**ASUNTO:** Informe del resultado de la Inspección Técnica al Derecho Minero "ESCOBAL", LEXT-015-11, la cual se llevó a cabo del 28 al 30 de mayo del 2014, de acuerdo a programación establecida en el Departamento de Control Minero.

<b>Nombre del Derecho Minero:</b>	<b>"ESCOBAL"</b>
<b>No. de Registro:</b>	<b>LEXT-015-11</b>
<b>Titular :</b>	<b>Minera San Rafael, S.A.</b>
<b>Área Otorgada:</b>	<b>19.99500Km<sup>2</sup>.</b>

**Municipio/Departamento:** San Rafael Las Flores / Santa Rosa

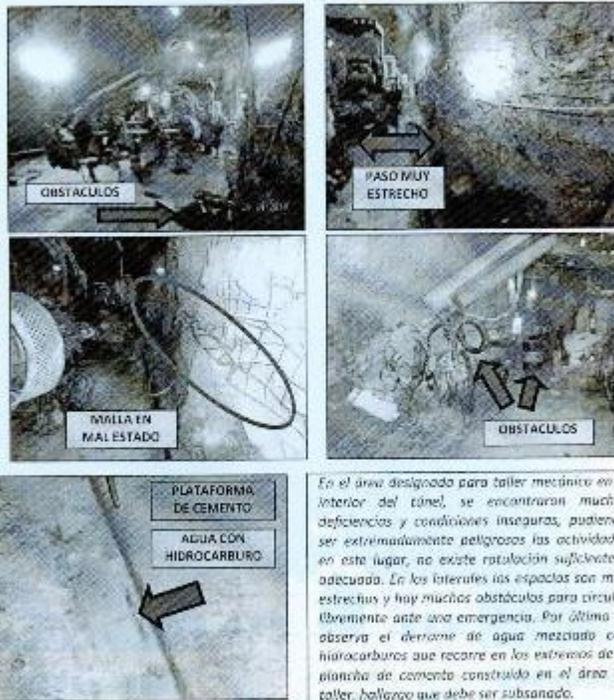
- 4. **ÁREA DE TALLER MECÁNICO:** Aunque en este lugar no se habían hecho recomendaciones en inspecciones anteriores, se pudo observar que esta área no se adecúa a las necesidades para las cuales fue creado; en su interior existen muchas condiciones de inseguridad para las personas que allí trabajan, observándose que la malla que se utiliza para fortificar las paredes y techo del túnel, en algunos puntos se encuentra desprendida, dejando puntas expuestas las cuales podrían provocar accidentes en caso de que el personal tuviera que evacuar al presentarse una emergencia, el espacio existente entre el muro y el área de trabajo es muy reducido y se encontraron mangueras y otros objetos que sirven de obstáculo y pueden interferir a la hora de intentar evacuar el área, además en este lugar no se ha implementado un manejo adecuado de desechos sólidos tales como basura, chatarra o repuestos usados que son desechados de la maquinaria que es reparada.

Otra de las observaciones es que existe poca o ninguna señalización y rotulación preventiva y prohibitiva; finalmente se observó que no existe canalización y un buen manejo de las aguas superficiales, las cuales se contaminan con hidrocarburos, ya que este lugar constantemente es utilizado para reparaciones mecánicas, observándose remanentes de aceites y/o combustibles en los puntos donde no existen planchas de concreto que recubran el suelo y que está delimitado con las paredes o muros del área.

En el área designada para taller mecánico en el interior del túnel, se encontraron muchas deficiencias y condiciones inseguras, pudiendo ser extremadamente peligrosas las actividades en este lugar, no existe rotulación suficiente y adecuada. En los laterales los espacios son muy estrechos y hay muchos obstáculos para circular libremente ante una emergencia. Por último se observa el derrame de agua mezclada con hidrocarburos que recorre en los extremos de la plancha de cemento construido en el área de taller, hallazgo que debe ser subsanado.

3. Que en el taller mecánico se implementen mejores medidas de seguridad minera, eliminando los obstáculos de los accesos y salidas, implementar equipos de emergencia como botiquines o maletines para primeros auxilios en el área, reparar la malla de fortificación o sostenimiento del túnel en la galería donde se ubica el taller y reforzar los pernos que se encuentran sueltos o en mal estado, proteger o eliminar las varillas de hierro que se encuentran expuestas dentro de la galería, implementar un sistema para la canalización y manejo de agua superficial con trazas de hidrocarburos procedentes de las reparaciones mecánicas y por último implementar y/o mejorar el sistema de señalización en el interior del taller y para el manejo de la basura y desechos sólidos.

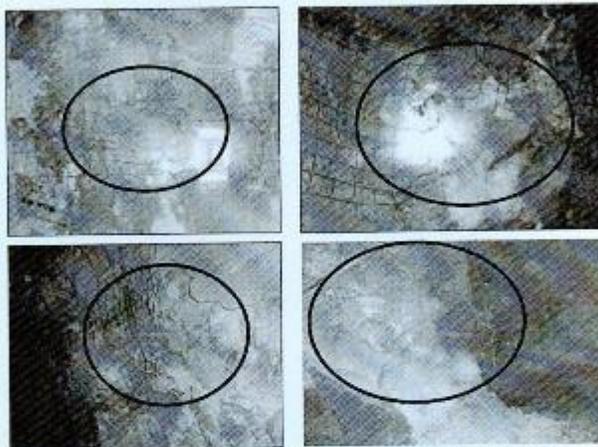
Se realizaron pruebas con el sistema de comunicación instalado en el interior del refugio minero.

En las fotografías se observa al exterior e interior del refugio minero, donde se observó que los insumos almacenados no serían suficientes en caso de emergencia. En las áreas de instalaciones eléctricas aún no se han implementado las reguladoras de seguridad requeridos en inspecciones anteriores.

4. En el refugio minero o los que existan, implementar un sistema de limpieza interior, abastecer de la mejor forma posible con alimentos y agua suficiente y los implementos que sean necesarios para albergar a la mayor cantidad de personas según la capacidad del refugio, implementar un sistema claro y lo mejor entendible de instrucciones en caso de hacerse uso del refugio; eliminar definitivamente el olor de pintura en el interior del albergue, puesto que podría ser un agente de intoxicación por inhalación de la pintura.

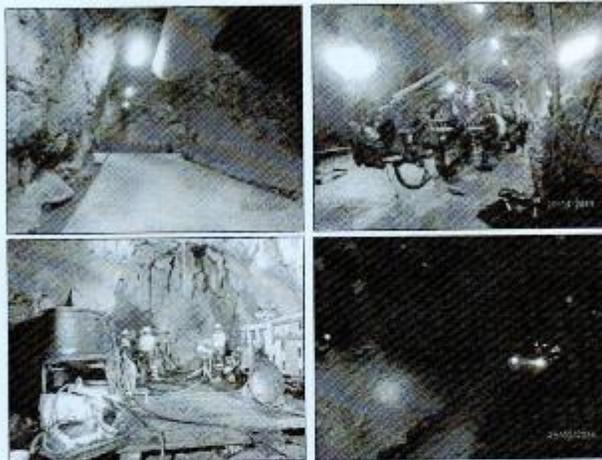
En este aspecto, durante la inspección de campo se observó que aún existen muchas áreas sin suficiente o ninguna iluminación, especialmente en las rutas de acceso en el interior del túnel, así como en los sumideros, siendo muy necesario cumplir con este requerimiento. Las áreas que están con mayor iluminación son el polvorín, área de refugio minero, taller y los puntos donde se realizan trabajos de voladura, frentes de avance, y áreas donde se realizan trabajos exploratorios.

En estas fotografías se observan algunas áreas donde existe iluminación, así también uno de los tramos donde no existe iluminación alguna, solamente se observan las luces del vehículo que circula en un tramo de acceso en el interior de la mina subterránea.

6. Mejorar la iluminación en el interior del túnel, instalando lámparas conforme vayan avanzando las actividades en los niveles inferiores, es necesario implementar iluminación en los cruceros y además dar mantenimiento adecuado a las lámparas que actualmente existen.

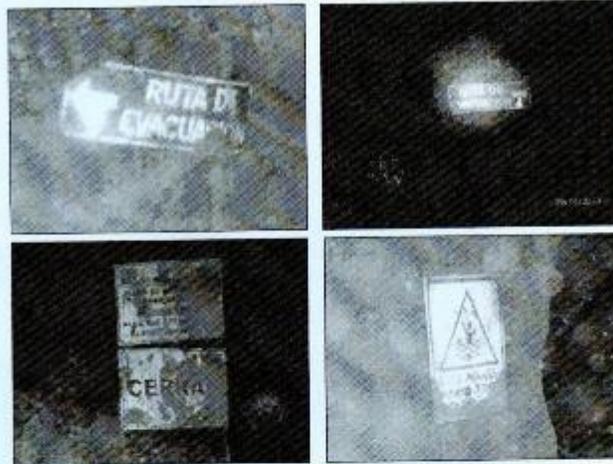
En estas fotografías se observa que no existe un sistema adecuado para canalizar y manejar el agua en el interior de túnel, hay puntos anegados con agua y lodo.

8. Que el titular cumpla con la recomendación de canalizar adecuadamente el agua dentro del túnel para que esta sea trasladada a los respectivos sumideros y evitar que haya demasiado lodo en los caminos de accesos a las galerías, además que se delimiten y señalicen de forma adecuada los sumideros ya que actualmente existen deficiencias al respecto. Donde existan plataformas de exploración se requiere que las aguas sean manejadas y controladas utilizando geomembranas para su recolección y evitar con ello el esparcimiento de las aguas en el interior.

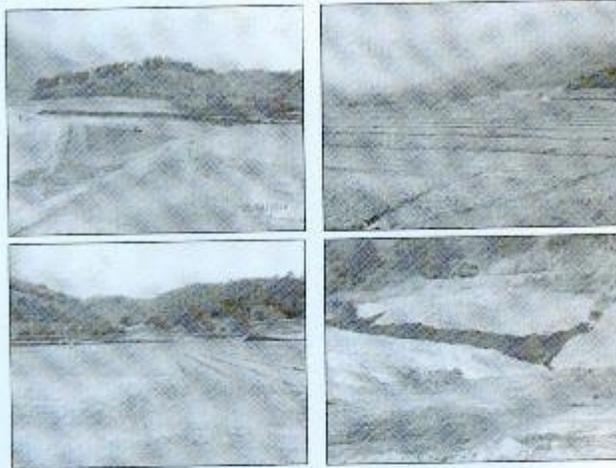
En estas fotografías se observa el sistema de señalización, por lo observado los rótulos no son revisados frecuentemente por lo que algunos ya no son visibles por el lodo acumulado en el interior del túnel, se encontraron rótulos dañados e incluso lugares donde ya no existe señalización.

9. Que se cumpla con la implementación de las recomendaciones anteriores con respecto a mejorar la señalización en el interior del túnel (niveles, rutas de escape o evacuación, zonas de peligro, mapas o puntos de ubicación, etc.), que se reparen o reemplacen los rótulos dañados o en mal estado y que se realice un plan o sistema de limpieza de los rótulos o señales que se encuentren sucios o cubiertos de lodo, para que estos sean perfectamente visibles.

#### ÁREAS DE RIESGO Y MANEJO DE DESECHOS EN EL ÁREA DE CHIMENEA

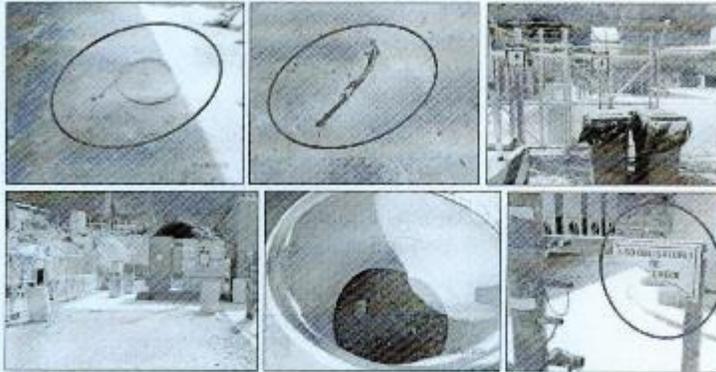
En estas fotografías se observa la rejilla destruida y las planchitas de madera que cubren la misma, también se observan las varillas de hierro expuestas en el interior del área de la chimenea.

3. Que en el área de chimenea del sistema de ventilación se corrijan o eliminen las condiciones inseguras existentes en el interior, eliminando los cables que se encuentran expuestos en el suelo, así como reparar o reemplazar las rejillas del sistema de canalización ubicado en el interior; también reemplazar la señalización dañada, retirar los toneles plásticos del interior del área que no tienen utilización y colocar depósitos para basura debidamente rotulados.

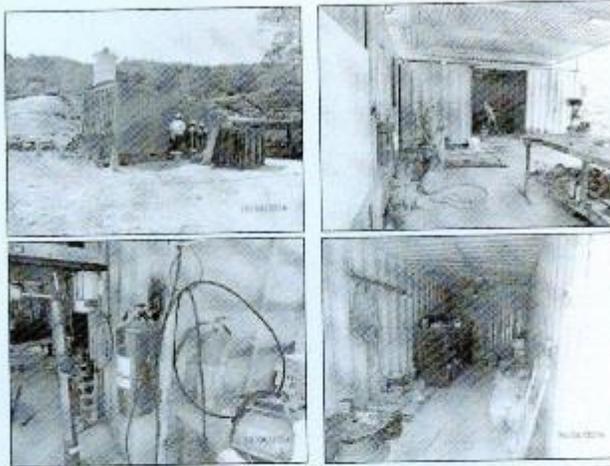
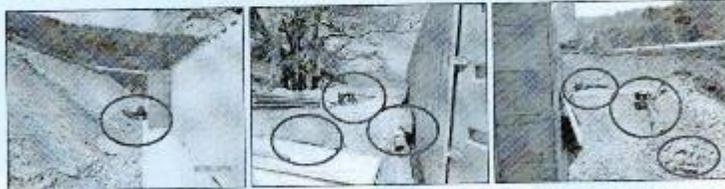
Se encontraron extintores, sin embargo estos no están con su señalización y en algunos casos se encontraron con objetos o herramientas obstruyéndolos.

En estas fotografías se observan las instalaciones del taller de soldadura y/o mantenimiento, el cual estaba siendo implementado al momento de la inspección técnica, aun no existe un sistema de señalización o rotulación adecuada y falta delimitar o aislar el área para evitar el ingreso a personas ajenas las actividades que se realizan en este lugar.

En estas fotografías se muestra los materiales y residuos encontrados en los alrededores de las instalaciones, principalmente en los lugares que no están a la vista. Este taller está siendo instalado en las Coordenadas UTM NAD 27 Central N-1601232, E-0806287 a una altura de 1406 metros snm.

4. Delimitar de forma adecuada el área de taller de soldadura y mantenimiento y que se implemente un sistema de señalización en las instalaciones, además de colocar depósitos para el manejo de los desechos sólidos producidos por las reparaciones y retirar del perímetro del área basura, metales y otros desechos que fueron observados durante la inspección técnica.

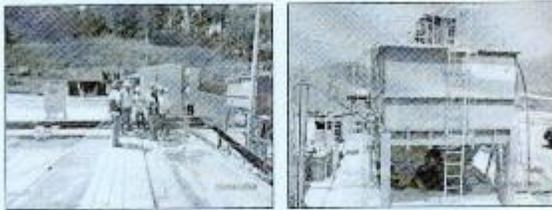
En las fotografías se observan extintores que no estaban colocados en su lugar, el área de tanques de almacenamiento de lubricantes limpios y usados, bolsas con residuos sólidos como basura, un tonel con lubricante abierto, el depósito o contenedor de desechos, repuestos y accesorios apilados en la parte trasera del taller mecánico, también se observan las manchas de lubricantes o hidrocarburos en el suelo al final del área de construcción de la plancha de cemento, el área de lavada y por último se muestra los puntos donde se debe implementar el canal con rejillos para atrapar el agua superficial y residuos de hidrocarburos y trasladarlos a una fosa para su retención y recuperación.

5. En el área de taller mecánico se debe implementar un sistema de canalización y manejo de aguas superficiales en el perímetro del mismo (canales con rejillas y fosas API o recolectoras), con el propósito de evitar la exposición de las aguas con el suelo ya que por el tipo de trabajo que se realiza en el taller se contaminan con hidrocarburos, que se coloquen los extintores en los sitios señalizados para el efecto, ya que

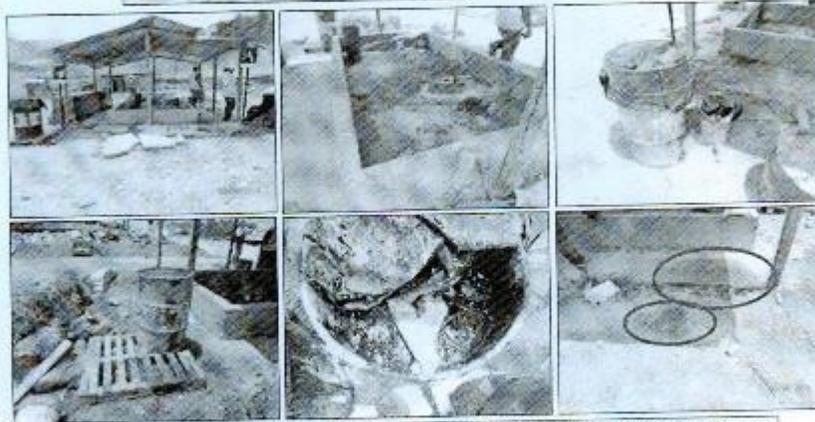
5. **ÁREA DE MANEJO DE DESECHOS SÓLIDOS:** Este es uno de los sectores más problemáticos, ya que según se tiene entendido, este fue implementado de forma temporal, sin embargo se sabe que tiene aproximadamente 3 años de haberse instalado en el lugar actual, ésta área no cumple con las condiciones necesarias para el manejo de los desechos, observándose que el área no está delimitada y tampoco está impermeabilizada, causando un impacto visual negativo en el sector. Existen deficiencias marcadas en el manejo de productos derivados del petróleo o combustibles ya que estos son colocados fuera de una fosa de concreto techada que aparentemente fue construida para almacenar estos productos y principalmente el depósito de chatarra. Dentro de las recomendaciones derivadas de inspecciones técnicas anteriores, se ha solicitado el traslado del área a un lugar adecuado para el efecto o la implementación de medidas que sean necesarias para evitar que los desechos sólidos depositados puedan provocar contaminación al no ser manejados de forma correcta, sin embargo hasta la fecha no ha existido cumplimiento de este requerimiento por parte de la empresa titular.

La señalización es deficiente y no se observaron equipos de contingencia en el área, siendo éstos extintores o equipos para emergencia, además no observarse que se esté implementando un sistema para mitigar el polvo o partículas en suspensión por el tránsito de vehículos en el sector, canalización y acopio de aguas superficiales.

6. Trasladar el área o patios para el manejo de Desechos Sólidos a un área impermeabilizada y adecuada para el depósito de los desechos, ya que actualmente no se está haciendo un correcto manejo de los mismos, con el propósito de evitar la posible contaminación del suelo por derrame de materiales tóxicos y corrosivos, hidrocarburos y por oxidación de metales y hierro. En esta área se deben implementar sistemas de contingencia instalando extinguidores, equipos de primeros auxilios, etc. y una señalización de acuerdo a los materiales que allí se depositan.
